COMUNE DI VALENTANO

Modulo per la presentazione delle osservazioni per i piani/programmi/progetti sottoposti a procedimenti di valutazione ambientale di competenza statale

ID: Codice procedura (ID_VIP/ID_MATTM): 13034

Progetto di impianto eolico industriale presentato dalla Società Fred Olsen Renewables Italy S.r.l. con sede legale in Roma (RM) Viale Castro Pretorio N.122 denominato "**Energia Sorano**" compreso nella tipologia elencata nell'Allegato II alla Parte Seconda del D.Lgs.152/2006, al punto 2 denominata "impianti eolici per la produzione di energia elettrica sulla terraferma con potenza complessiva superiore a 30 MW" e tra quelli ricompresi nel Piano Nazionale Integrato Energia e Clima (PNIEC), nella tipologia elencata nell'Allegato I-bis alla Parte Seconda del D.Lgs.152/2006, al punto 1.2"

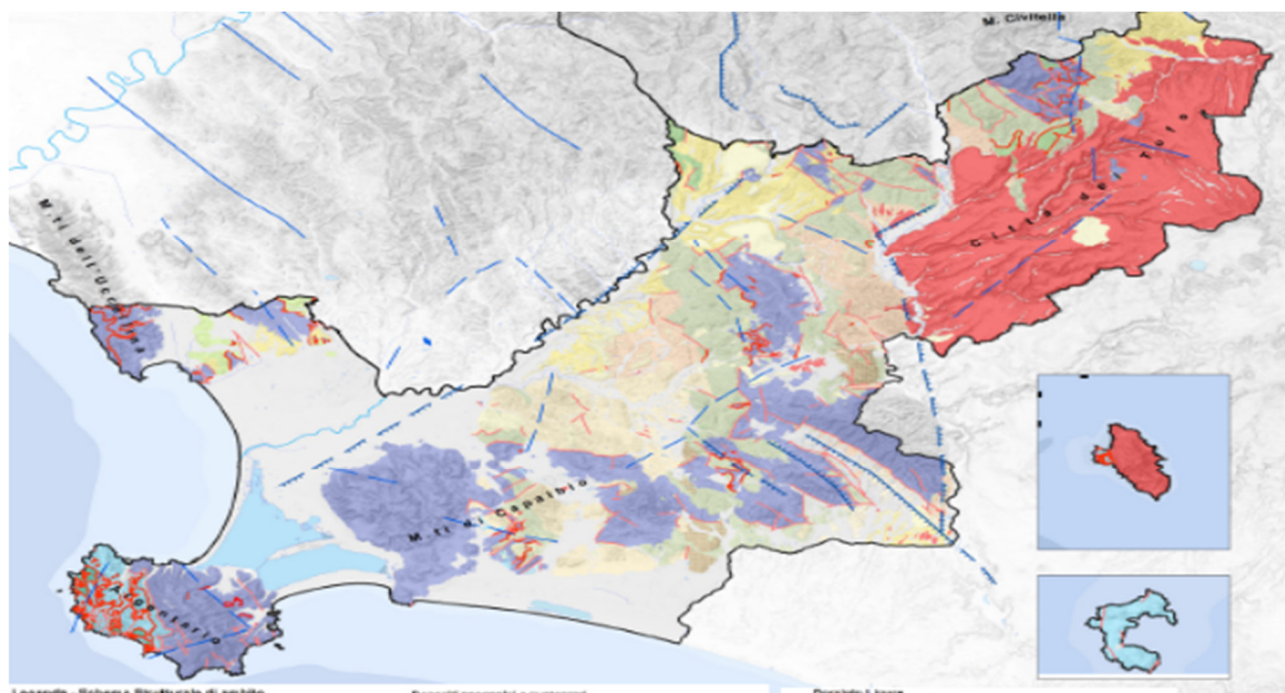
La proponente nel documento 1669402_SOR_106-Aree_idonee_199_2021 che si riporta per la sua chiarezza, ammette che l'impianto ricade in aree non idonee. A onore del vero, guardando la mappa prodotta e la relativa leggenda si evince che 6 degli 8 aerogeneratori ricadono in **aree escluse dall'idoneità** proprio ai sensi dell'**art. 20 co. 8 lettera c quater** del Decreto Legislativo **n. 199 del 08.11.2021** e ss.mm.ii. La proponente, infatti, nella mappa posiziona gli aerogeneratori nn. T 1 e T 8 all'interno del perimetro di zone gravate dagli Usi civici, il n. T 7 nelle fasce di rispetto di 3 km di un vincolo di notevole interesse pubblico ai sensi dell'art.

136 del CBC, il n. T 1 insieme ai nn. T4, T5 e T 7 e T 8 appaiono all'interno del

perimetro di altri beni paesaggistici tutelati dall'art. 142 del CBC in questo caso i boschi e le loro fasce di rispetto e gli aerogeneratori nn. T4, T 5 e T6 all'interno delle fasce di rispetto di 3 km di Beni culturali tutelati dalla Parte seconda del CBC. Pertanto, già da queste prime considerazioni si può dire che l'impianto industriale "Energia Sorano" (da ora anche ES) è stato progettato in un'area dove esistono incompatibilità con vincoli legati al Patrimonio Culturale e Paesaggistico ex Decreto Legislativo n. 42/2004, incompatibilità certificata appunto dal D.Lgs n. 199/2021.

Immagine 1. Cumulo di una parte di impianti eolici, fotovoltaici e geotermici industriali in progettazione ed esistenti intorno all'eolico industriale "Energia Sorano".

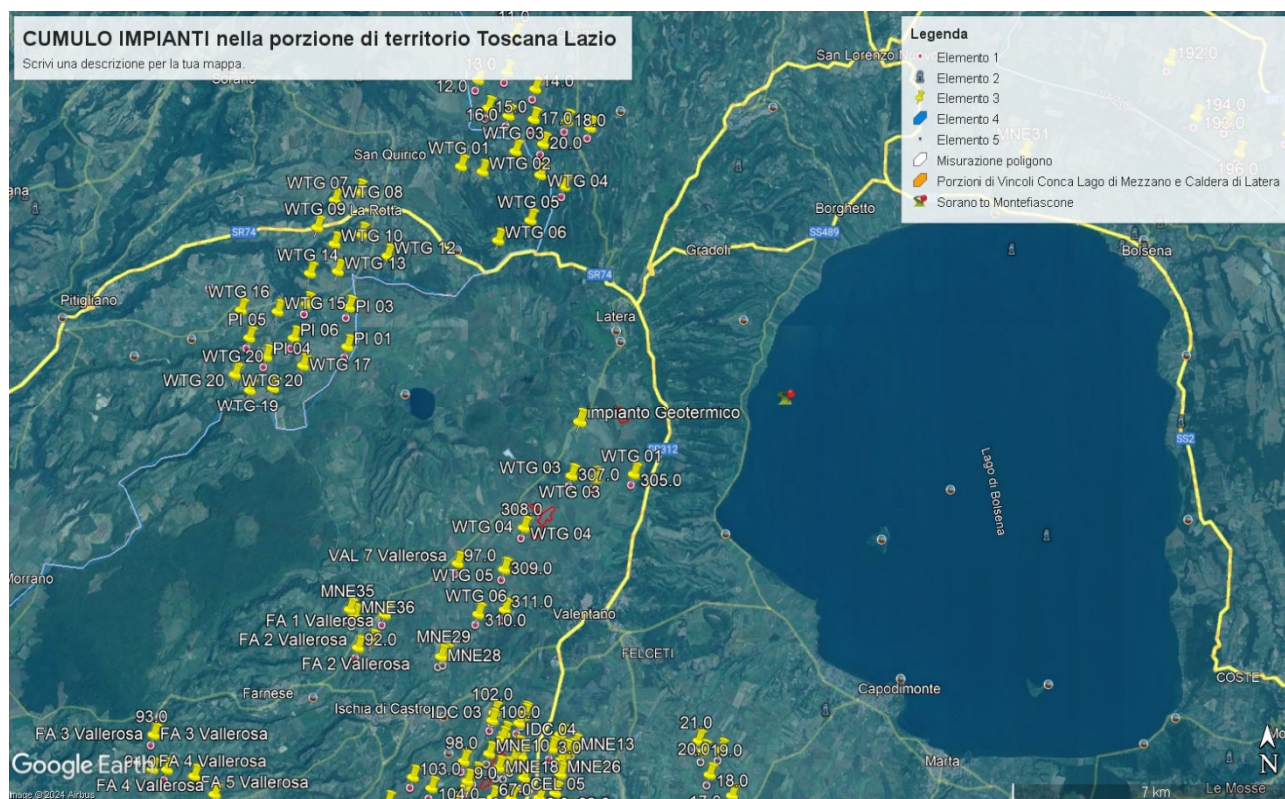
sostiene di aver preso in considerazione uno spazio di 10,3 km intorno al suo impianto.

Analisi delle Pale Eoliche in Progetto ed Esistenti

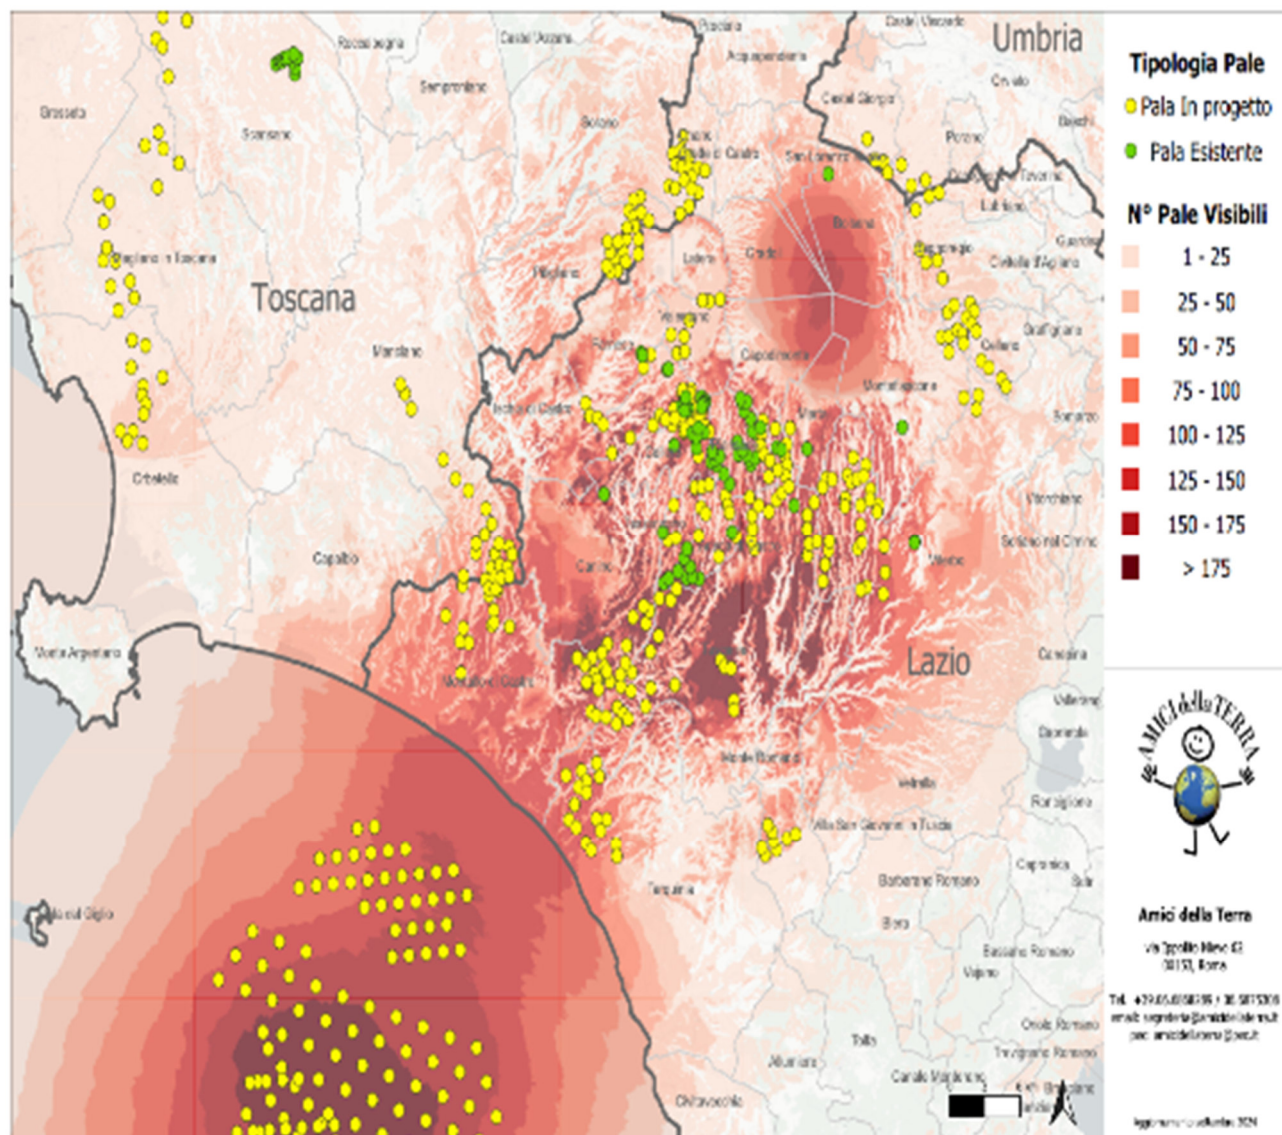
laziale. Riguardo al cumulo dei soli impianti eolici si riportano le mappe sul cumulo degli impianti eolici tra Toscana e Lazio e quella della loro intervisibilità elaborate dall'Associazione nazionale "Amici della Terra". L'impianto eolico Energia Sorano non compare nelle mappe che sono in corso di aggiornamento. Ma sono ben visibili sia il cumulo degli impianti eolici nella prima mappa e la loro intervisibilità nel territorio nella seconda. Tenendo conto dell'altitudine dell'impianto eolico Energia Sorano è facile immaginare quale sarà l'impatto paesaggistico di aerogeneratori alti 200 e larghi 162 metri.

Se agli impianti eolici rappresentati qui sopra che non comprendono sia l'impianto eolico Pitigliano di 20 pale e le altre 14 pale del progetto eolico Pian di Murrano – La Rotta e neanche gli 8 aerogeneratori di “Energia Sorano” ad essi si aggiungono le migliaia di ettari (7000 fin’ora) di territorio occupato dagli impianti fotovoltaici e agrivoltaici e dalle altre tipologie di impianti, appare chiaro il numero spropositato degli impianti FER nella bassa toscana e nella Tuscia.

Cartografia della Rete Ecologica Natura 2000 tratta dall' "Ambito 20 Bassa Maremma e ripiani tufacei" del PIT Toscana.

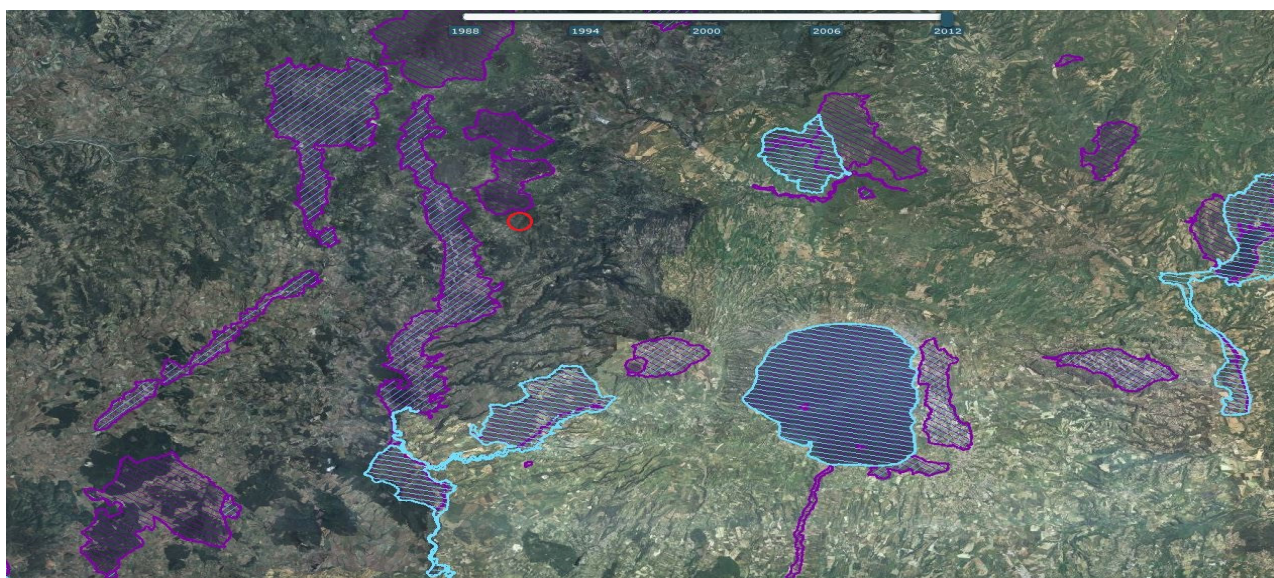
Dalla cartografia estratta dal PIT della Regione Toscana, Ambito 20 “Bassa Maremma e ripiani tufacei” riprodotta nella pagine seguente, si evince chiaramente che l’impianto eolico Energia Sorano è fortemente in pattante sulla

Rete Ecologica europea "Natura 2000" senza contare che oltre ai siti e ai corridoi ecologici regionali si verrebbe a trovare anche ad interferire pesantemente con la direttrice di connettività ecologica interregionale che vede interessate le ZPS nonchè IBA di Selva del Lamone e Monti di Castro e il Lago di Bolsena, la Zps Caldera di Latera ed altri. Impatti che verrebbero aumentati dalla notevole taglia degli aerogeneratori progettati inoltre ad un'altitudine di 830-950 metri.

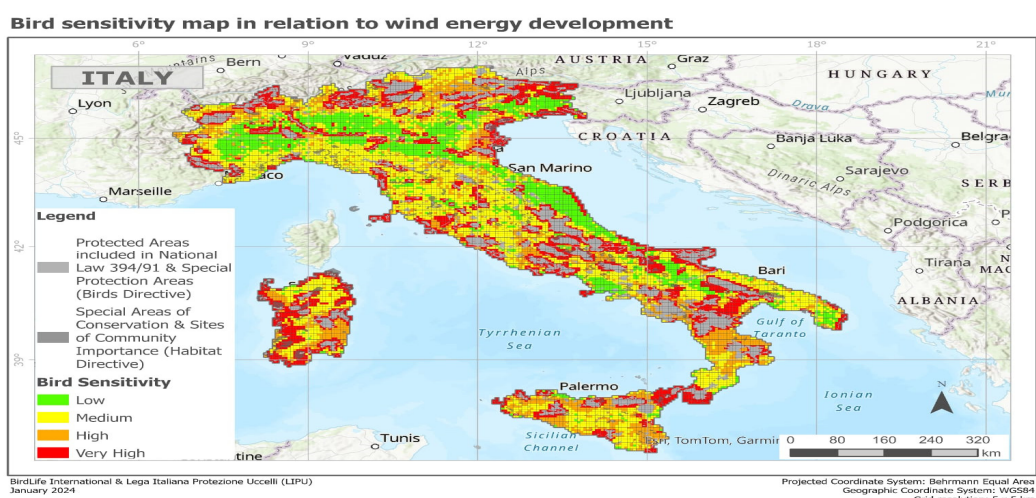
La mappa elaborata dalla LIPU di cui si riproduce anche un particolare è a ulteriore autorevole riprova che l'assenza di interferenze con i siti della Rete Natura 2000 sostenuta dalla proponente è profondamente errata. Infatti dal particolare della mappa, riportato qui sotto, se confrontato con i colori della legenda della mappa completa si evince facilmente che la zona in cui si verrebbe ad insediare l'impianto industriale è a media (giallo), alta (arancione) e veramente alta sensibilità (rosso) per l'avifauna.

Il cerchio blu nell'immagine indica la zona in cui ricadrebbe l'impianto eolico industriale "Energia Sorano".
